# 改善箇所説明図

ヘッドライトコントロールユニット

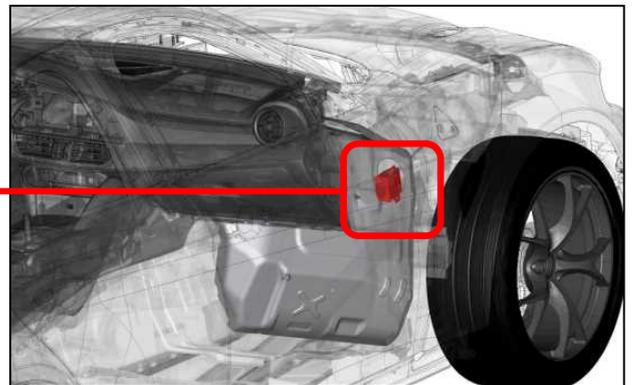
**基準不適合部位**

アダプティブヘッドライトを制御するヘッドライトコントロールユニットにおいて、製造管理が不適切なため、ヘッドライトセンサーのキャリブレーションが適正に実施されていないものがある。そのため、車両の積載状態により、光軸が適正に修正されず、前照灯に係る保安基準第32条に適合しないおそれがある。

全車両、ヘッドライトコントロールユニットに、ヘッドライトセンサーに関わるキャリブレーションを実施する。

識別 : 運転者席側ドアロック・ストライカ付近に当該リコールの識別ステッカを貼付する
